설계개선사항

2020년 11월

위례지구 A1-3BL 공동주택 건설공사

2. 무인택배보관함 설치

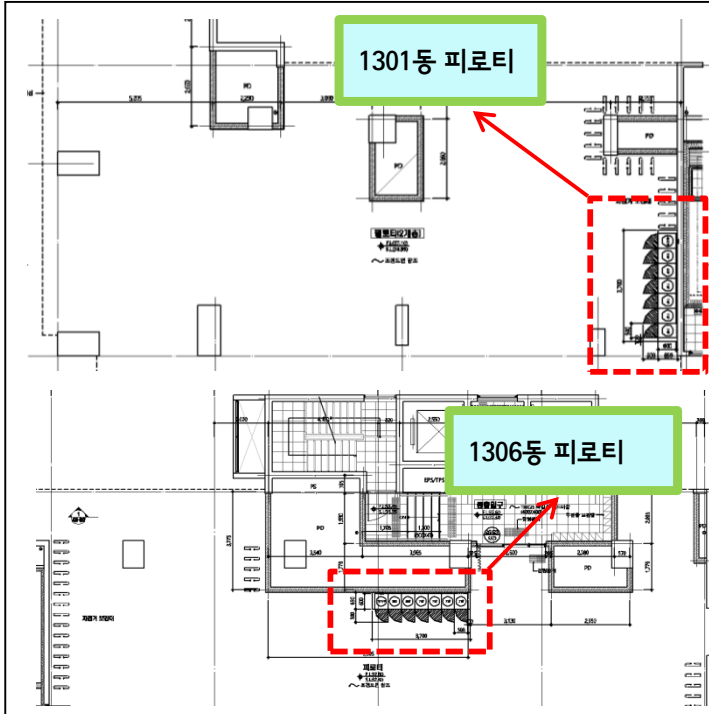
- ① 주출입구 경비실 무인택배보관실로 560세대 입주민들의 택배보관이 부족함.
- ② 1301, 1306동 1층 피로티에 입주민들의 편의성을 높이기 위하여 추가설치.

- ① 수량 : 2개소(1301, 1306동) 소형43ea, 중형23ea, 대형3ea
- ② 금액 : (증) 2,900만원(간접비포함)

3. 옥외 연결송수관 마감설치

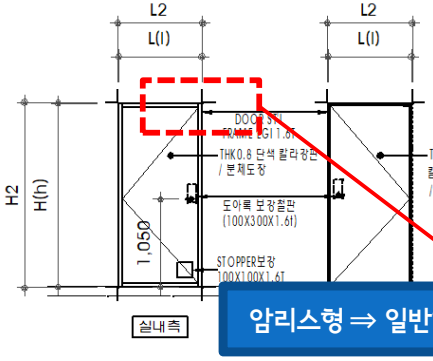
- ① 옥외송수함의 노출로 인하여 민원발생우려가 있음.
- ② 기초 : 콘크리트기초 / 벽 : 0.5B조적+ 석재쌓칠 / 지붕 : 화강석판석 30mm

- ① 수량 : 9개소
- ② 금액 : (증) 250만원(간접비포함)

4. 세대현관문 암리스도어 → 도어체크 변경

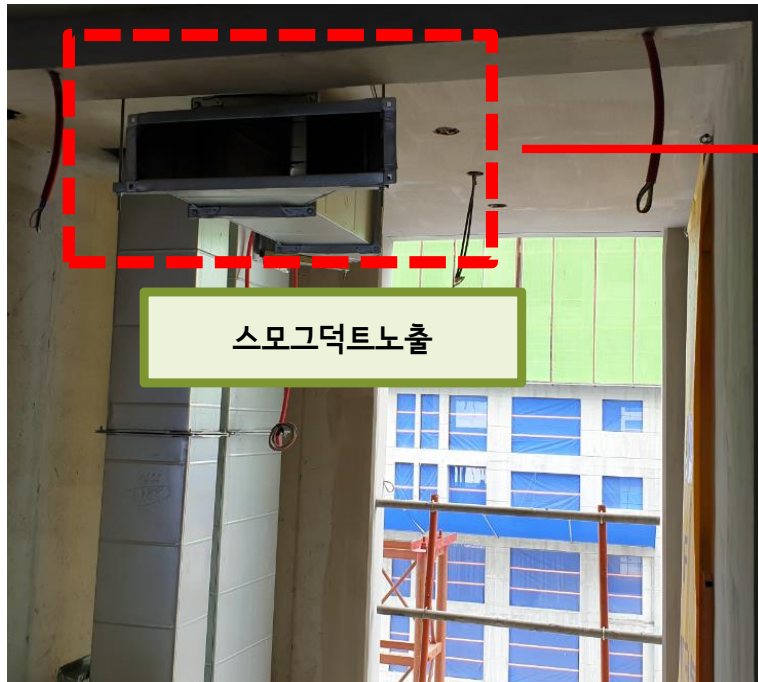
- ① 세대 현관문 : 암리스형 ⇒ 일반형 도어체크 변경
- ② Arm 타입 도어클로저+범용피벗 힌지는 화재시 문의 수축으로 이탈현상 발생우려되어 변경함.

암리스형 ⇒ 일반형 도어체크 규격변경(하자발생저감)

- ① 수량 : 560세대
- ② 금액 : (중) 2,500만원(간접비포함)

6. 39타입세대 DRY WALL 추가설치로 분합문 규격변경

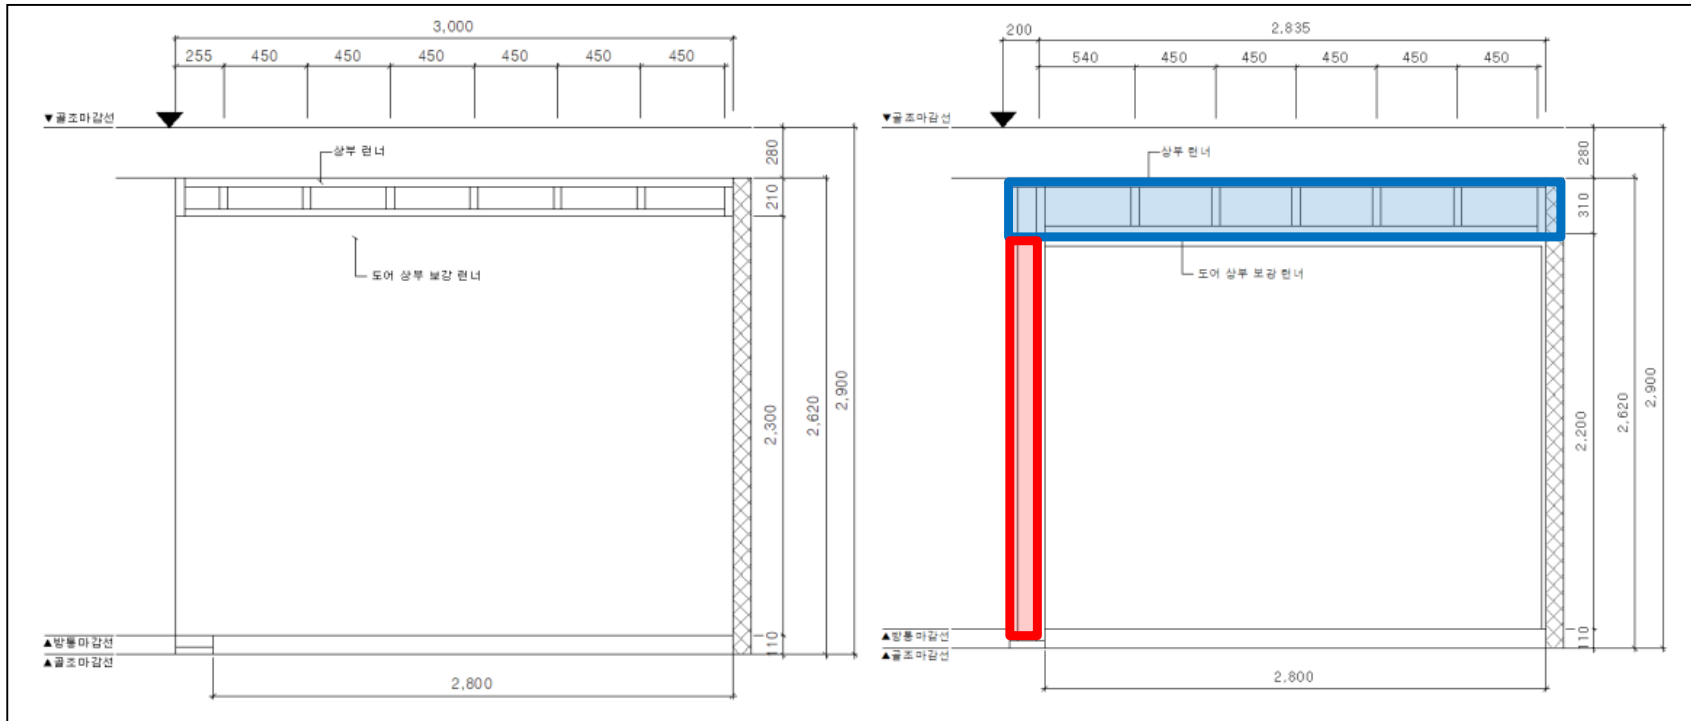
- ① 당초 39타입 분합문 WD 30*23 설치시 한쪽벽은 단열재에 문이 설치되는 구조로 고정이 되지 않아 문이 흔들리거나 파손위험이 있음.
- ② 분합문 WD30*23 → WD28*22로 변경하여 상부와 옆면에 DRY WALL 추가설치 하여 안정성확보.

- ① 수량 : 358세대(39타입)
- ② 금액 : (증) 150만원(간접비포함)

7. 세대 천정 스프링클러 합성수지배관 사용에 의한 준불연자재 설치

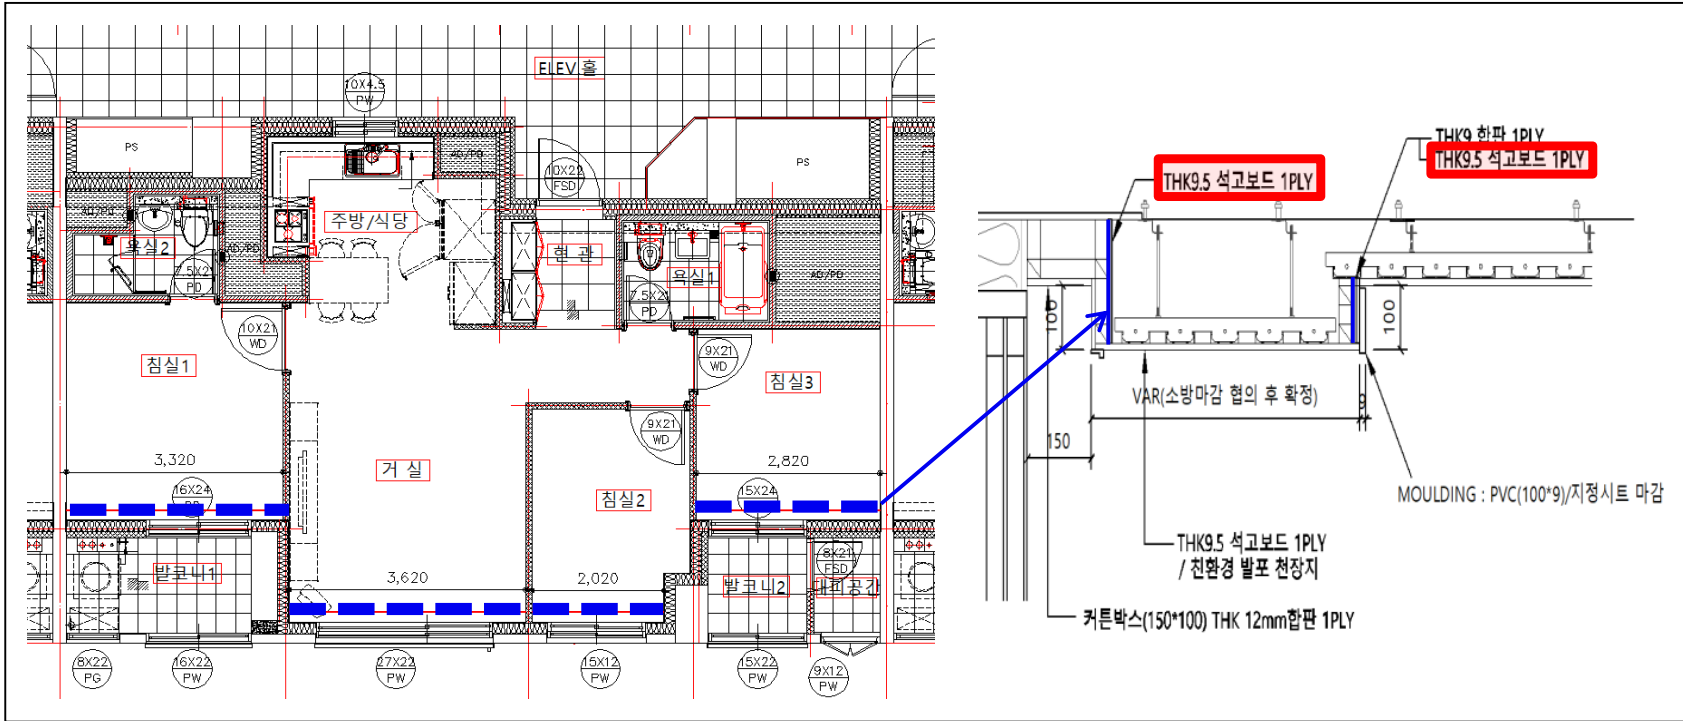
- ① 소방용 합성수지배관(C-PVC)으로 커텐박스(합판), 우물천장(합판) 안쪽 불연재 시공필요
- ② 천정 : 준불연재 석고보드9.5T / 반자(커텐박스 및 우물천장옆면) : 합판1PLY → 합판1PLY+석고보드 9.5T

- ① 수량 : 560세대
- ② 금액 : (증) 2,370만원(간접비포함)

8. 외부입면특화 외벽 수성페인트 → 석재뿔칠 변경 및 메탈몰딩

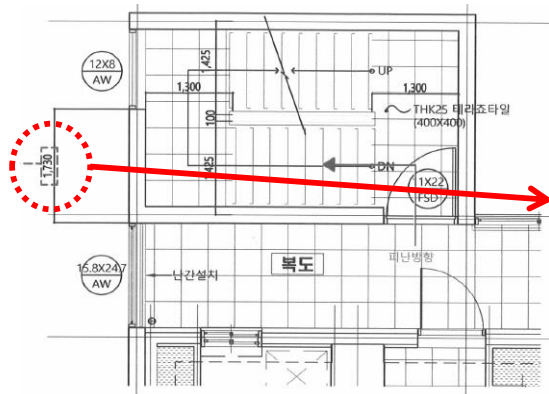
- ① 동 기반부 2~3층 외벽 수성페인트 → 석재뿔칠 마감변경
- ② 외부메탈몰딩로 외부입면 특화 개선됨.

- ① 수량 : 5,489M2(외벽) / 메탈몰딩 766M
- ② 금액 : (증) 16,500만원(간접비포함)

9. 1306동 계단실 피난계단 맑은유리 → 망입유리 변경

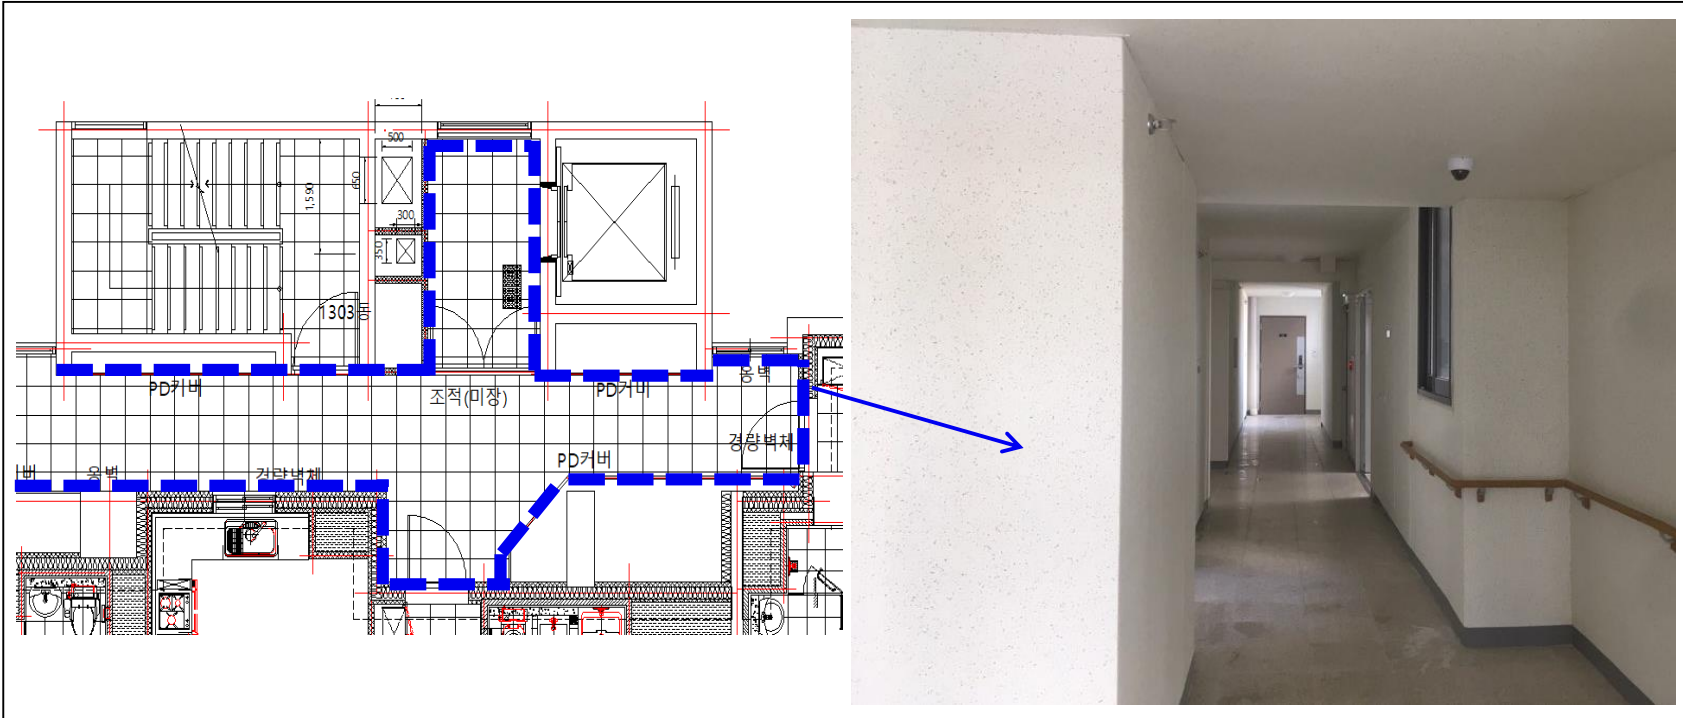
- ① 피난방화규칙 제9조 제2항 제1호 라. 계단실의 바깥쪽과 접하는 창문등(망이 들어있는 유리의 붙박이창으로서 그 면적이 각각 1㎡이하인 것 제외)은 당해 건축물의 다른 부분에 설치하는 창문등으로부터 2m이상의 거리를 두고 설치할 것
- ② 계단실의 창호를 FIX창 및 망입유리로 마감 변경하여 안전성 확보

복도창호와 계단실창호 이격거리
1730mm로 법적기준에 맞지 않음

설계변경 내용 :
맑은유리5mm → 망입유리
7mm(고정창호로 변경)

① 수량 : 18㎡ (망입유리7mm 변경)

② 금액 : (증) 150만원(간접비포함)
